Mission régionale d'autorité environnementale

### **Avis en date du 30 janvier 2019 de la Mission régionale d'autorité environnementale d'Île-de-France sur le projet d'aménagement Chemin des Carrières situé à Orly (Val-de-Marne)**

#### **Résumé de l'avis**

Illustration 4 : Plan masse du projet - Source : Etude d'impact p 178 + Annotations DRIEE-IF

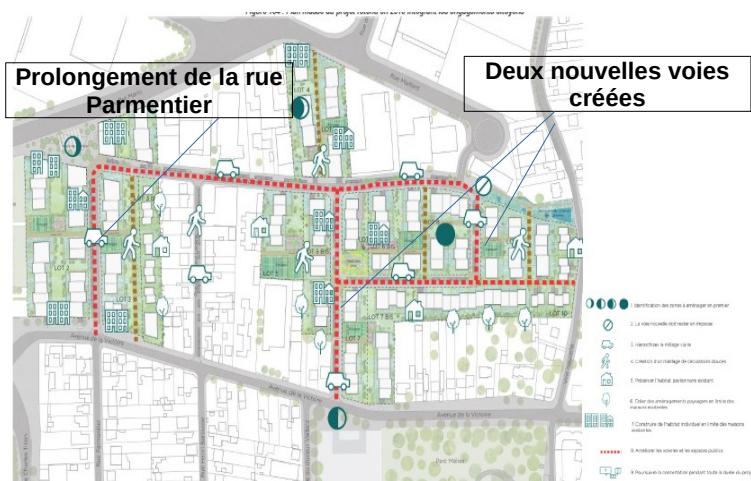
Une reprise du réseau viaire (cf. illustration 4) est prévue par le projet avec un prolongement de la rue Parmentier permettant d'assurer une connexion avec la rue du chemin des Carrières. Seule cette nouvelle voie principale sera empruntée par les véhicules poids lourds. Par ailleurs, deux nouvelles voies seront créées sur la partie est du projet, de façon à assurer une liaison entre le sud (avenue de la Victoire) et le nord (rues Maillard et Bas Marin) via la rue du Docteur Lecène.

La MRAe relève que le projet prévoit, selon les plans masse exposés, de longs fronts bâtis et qu'il serait utile d'analyser la possibilité de percées visuelles de façon à offrir plus de transparence et de perspective sur le site.

Illustration 6 : Plan de circulation viaire et de parcours doux - Source : Etude d'impact p188

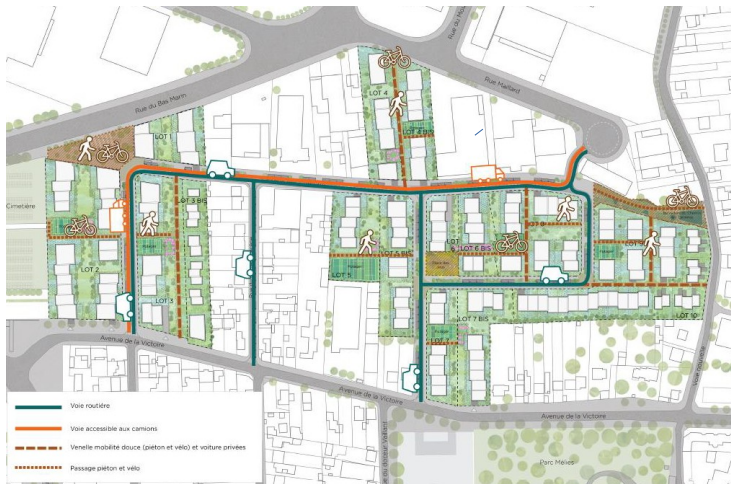
Le phasage opérationnel du projet est succinctement présenté. L'étude d'impact indique simplement que le projet sera réalisé en quatre phases (cf. illustration 7), avec une première phase débutant en 2022 et une quatrième et dernière phase commençant après 2025.

**La MRAe recommande d'une part, de préciser la durée estimée de chacune des phases en indiquant explicitement les dates de fin de chantier et d'autre part d'indiquer le calendrier opérationnel de réaménagement des voiries.**
